改善箇所説明図

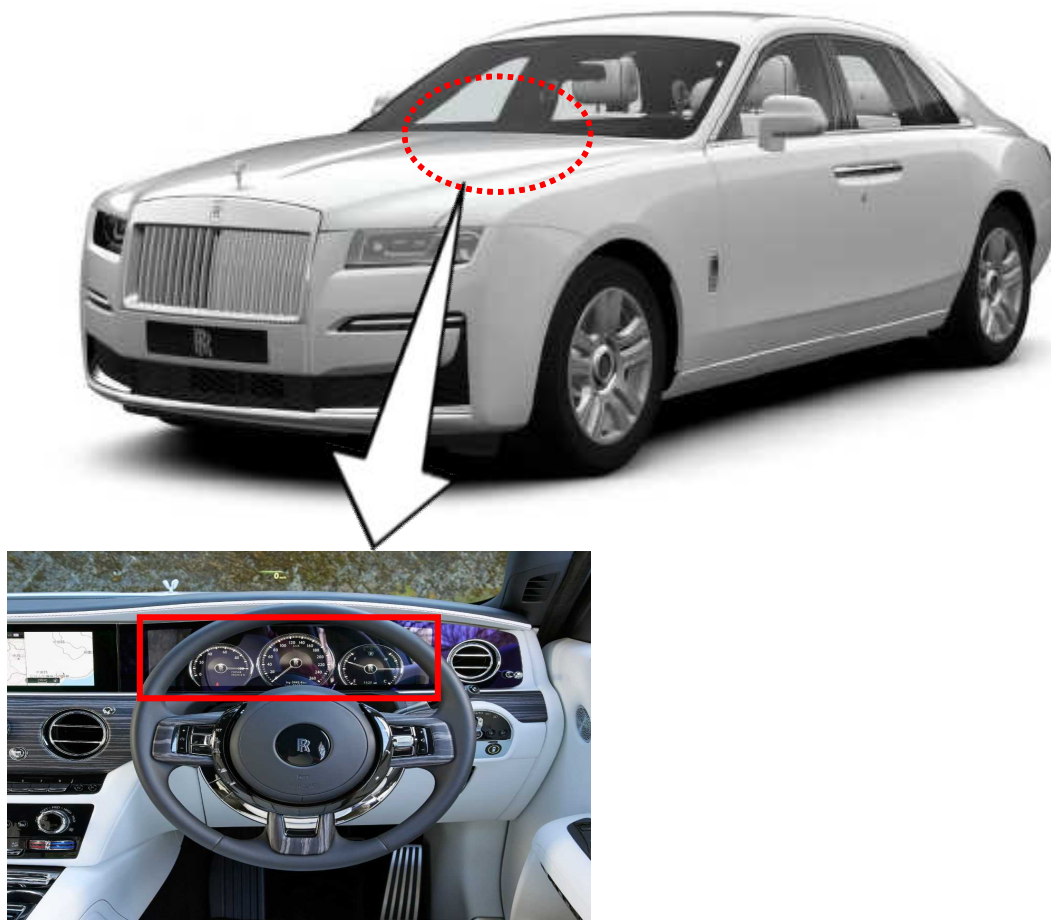
基準不適合発生箇所

計器盤（インストルメントクラスター）のガラス

注 は、保護フィルムを取り付ける部品を示す。

計器盤（インストルメントクラスター）のガラスにおいて、車体側面からの衝撃を受けたときの検討が不十分のため、重度の衝突事故発生時に当該ガラス面が割れて細かな破片が運転席へ飛散する可能性がある。そのため、“当該破片”により運転者が怪我をするおそれがある。

全車両、計器盤（インストルメントクラスター）のガラス面に保護フィルムを取り付ける。

識別： 改善済車両にはエンジンルーム内の車台番号打刻右側に黄色ペイントを塗布する。
